大間原子力発電所審査資料	
資料番号	OM1-CA130-R03
提出年月日	2020年11月30日

大間原子力発電所
地下構造の評価について
(コメント回答 その2)
(補足説明資料)

2020年11月30日
電源開発株式会社

・本資料では、地下構造の評価に係る下表の指摘事項について回答する。

浅部構造の影響確認(プラント南北方向X-X'断面位置, T.P.-7.5m, 入射角 0° 南北方向に振動)

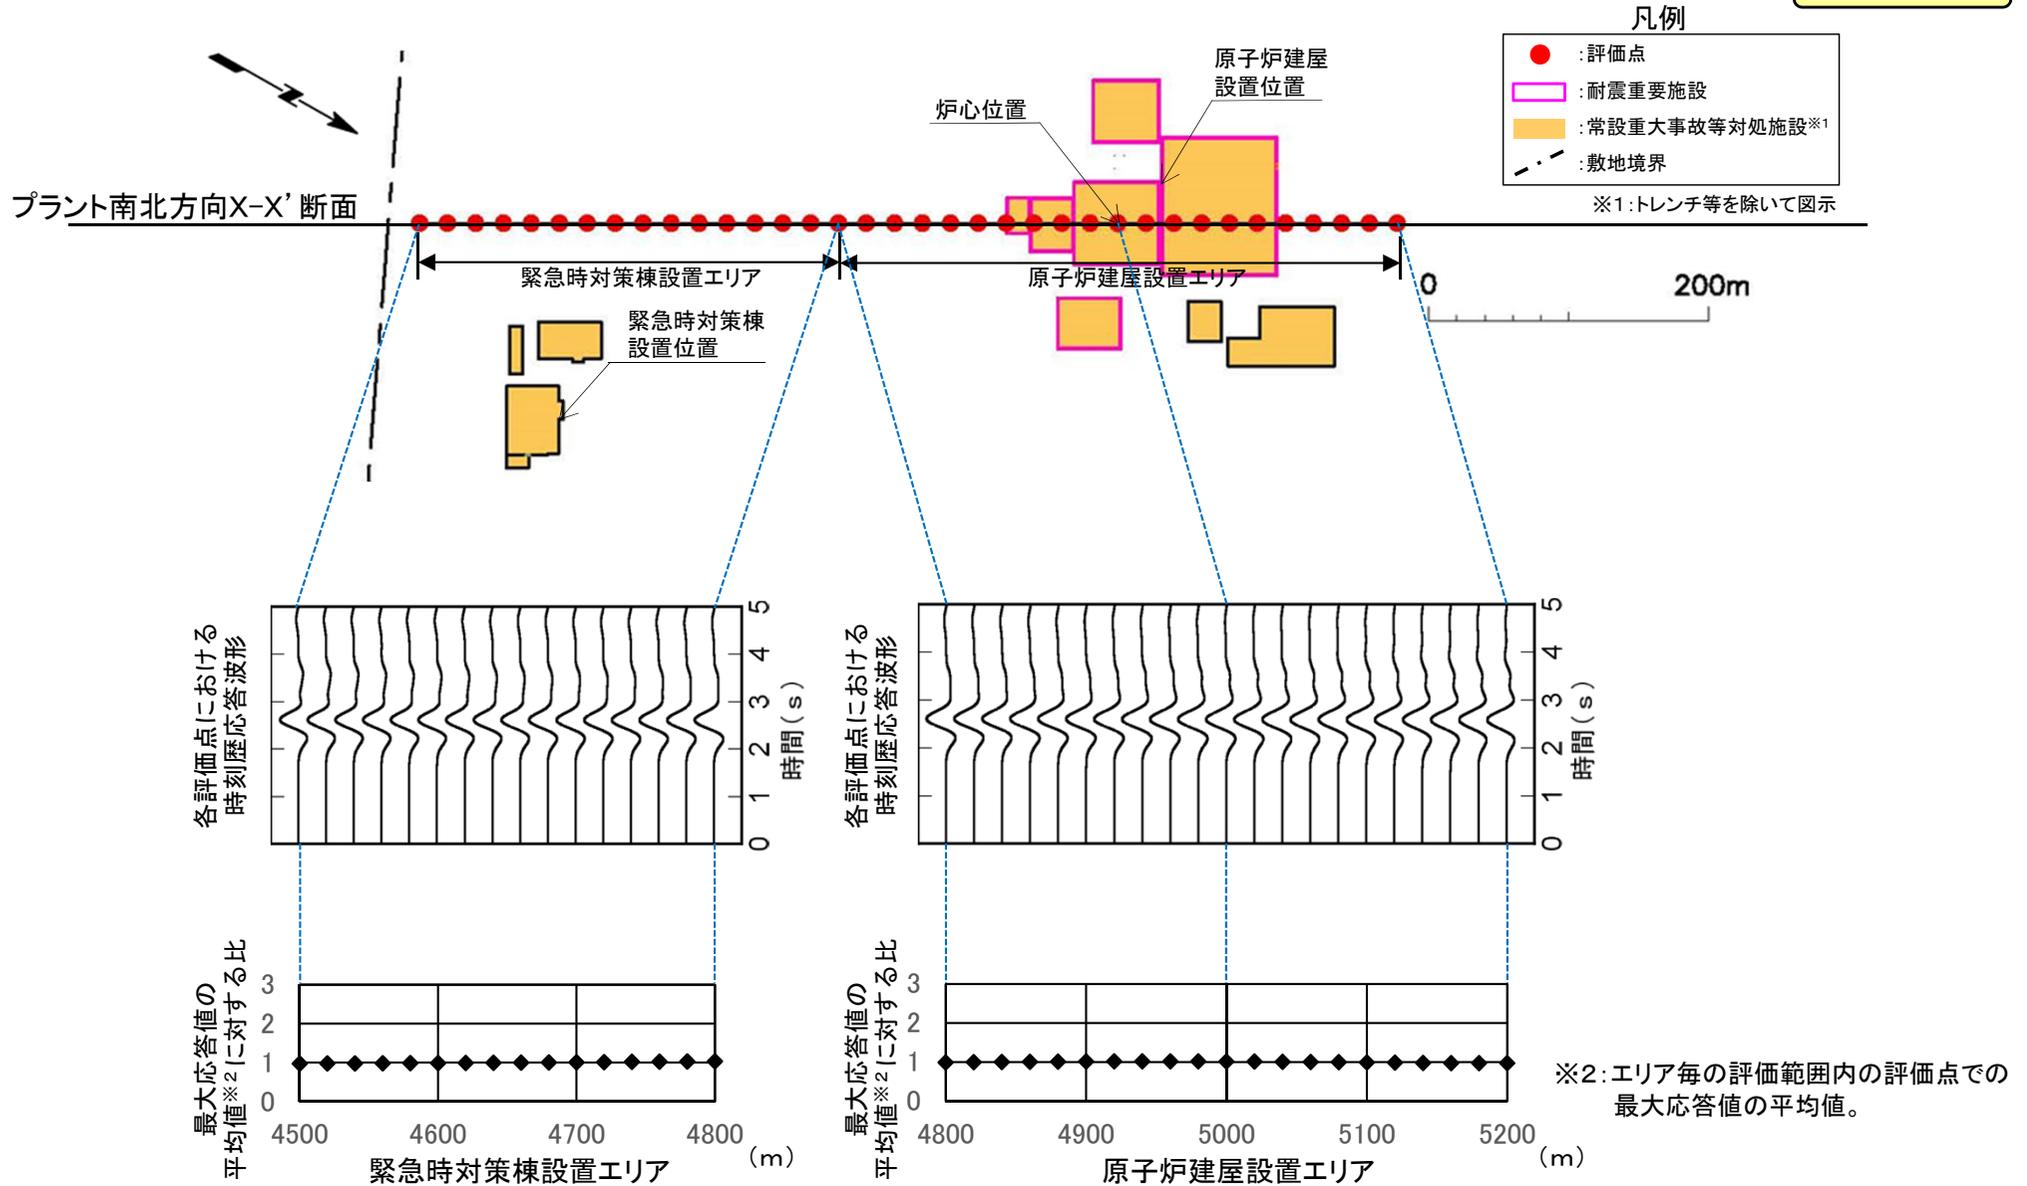
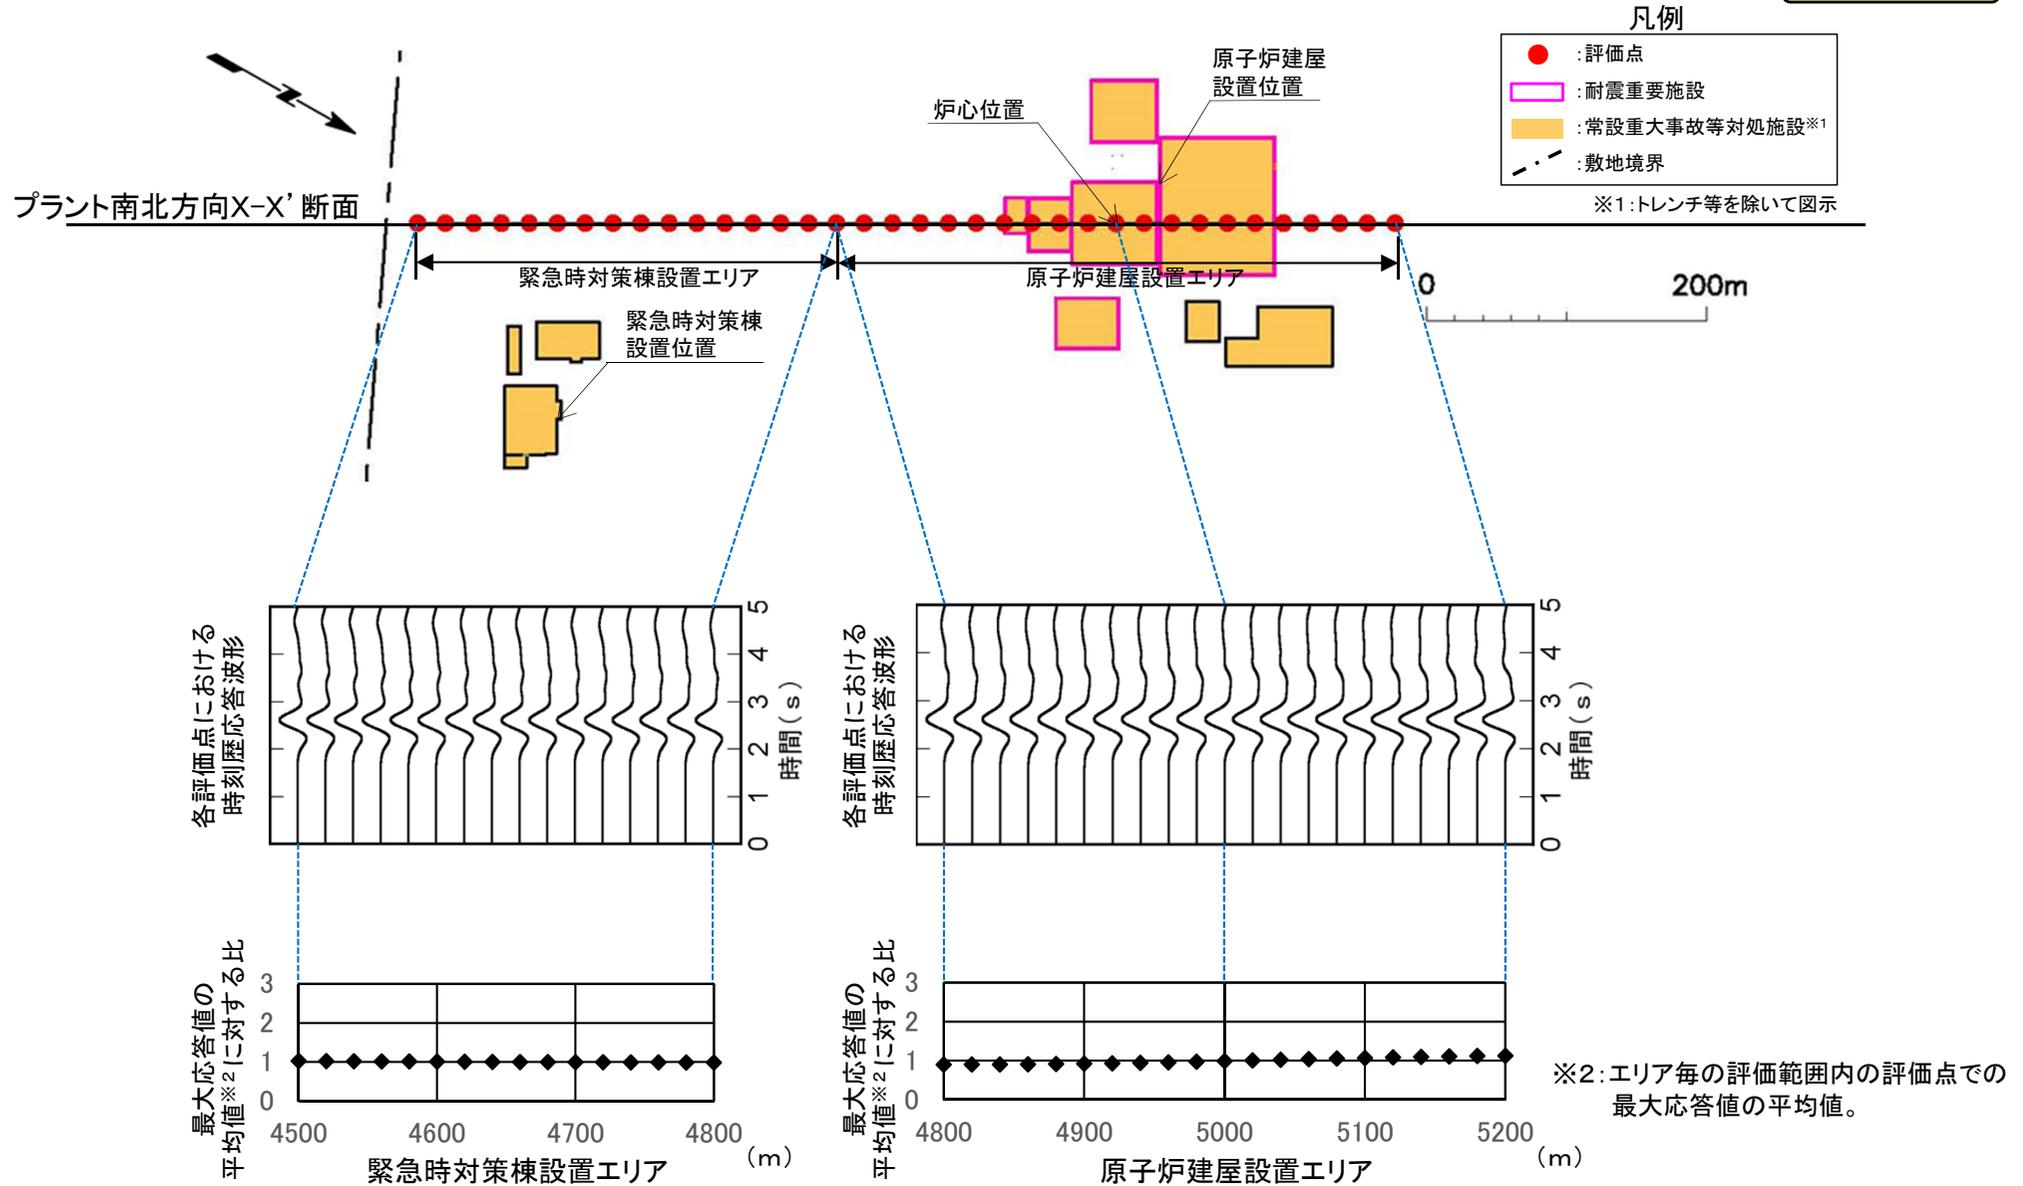
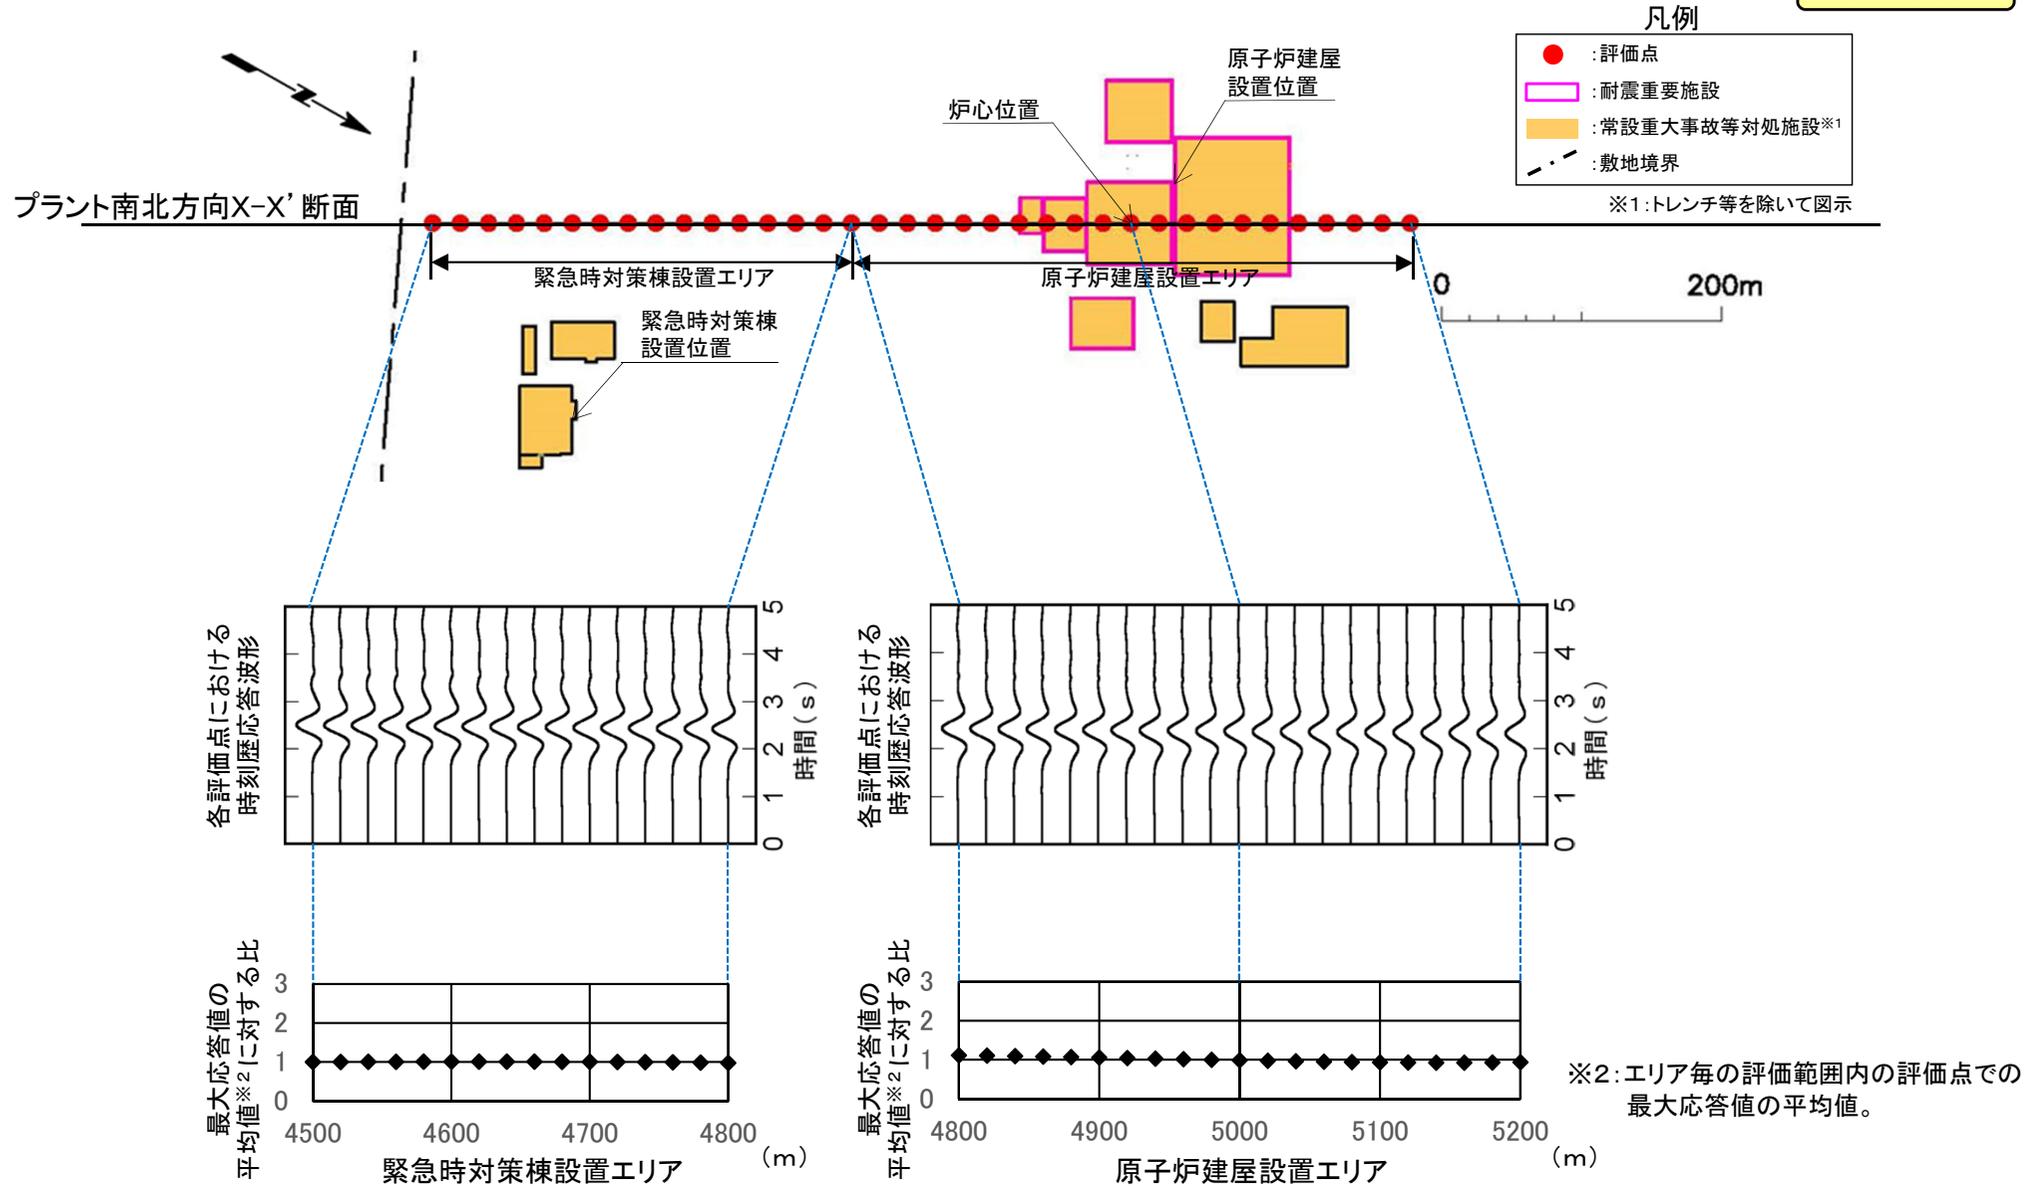
No.	項目	指摘時期	コメント内容	該当箇所
S3-11	地下構造モデルを用いた解析	第822回会合 (R2.1.17)	<p>大間層内のせん断波速度のコントラストや敷地北側のデイサイト等、解放基盤表面より浅部の構造が地震動に与える影響を確認したいので、第2.2章の地下構造モデルを用いた解析に、以下の検討等を加え説明すること。</p> <ul style="list-style-type: none"> ・T.P.-260m以浅も含めた三次元地下構造モデルにリッカー波を入力した解析を行い、炉心位置の解放基盤表面のT.P.-260m及び原子炉建屋の支持地盤に近い位置と言われているT.P.-7.5mの位置で、一次元水平成層モデルの最大振幅値との比較を行うこと。 ・炉心位置の水平成層モデルについて、S波速度、密度及びQ値を明記すること。 	<p>本編資料 2.2.1 P.2-54 本編資料 2.2.3 P.2-82 本編資料 2.2.4 P.2-128～2-200, 2-203～2-215 本編資料 2.2.5 P.2-217 補足説明資料 2-8, 2-9, 2-10, 2-11</p>
S3-12	基盤の地震動を評価する位置	第822回会合 (R2.1.17)	<p>解放基盤表面、基盤の地震動を評価する位置、鉛直アレイ地震観測点の関係を、以下の内容を含めて整理のうえ、地震動の策定方針を説明すること。</p> <ul style="list-style-type: none"> ・T.P.-230m(基盤の地震動を評価する位置)で策定した地震動をT.P.-260m(解放基盤表面)へ入力することとした考え方。 ・統計的グリーン関数法及び経験的グリーン関数法で用いる地下構造モデルの設定の考え方。 ・吉田ほか(2005)の知見を踏まえた検討の模式図における基盤の地震動を評価する位置と、解放基盤表面との関係。 	<p>本編資料 5.1 P.5-3～5-8 補足説明資料 5-1, 5-2, 5-14</p>
S3-13	地震観測記録	第822回会合 (R2.1.17)	<p>基準化スペクトルに基づく検討に関して、以下について要因を分析し説明すること。</p> <ul style="list-style-type: none"> ・南側の観測点において、高周波側で持ち上がる傾向が見られる要因。 ・基盤位置における検討において、基準化スペクトルに見られる山谷の要因。 	<p>本編資料 3.2.2 P.3-20, 3-22～3-26 補足説明資料 3-5</p>

- P.2-59～P.2-70に示すとおり, 原子炉建屋設置エリア及び緊急時対策棟設置エリアともに, 原子炉建屋の支持地盤に近い位置(T.P.-7.5m)における各評価点の最大応答値は, 安定している。
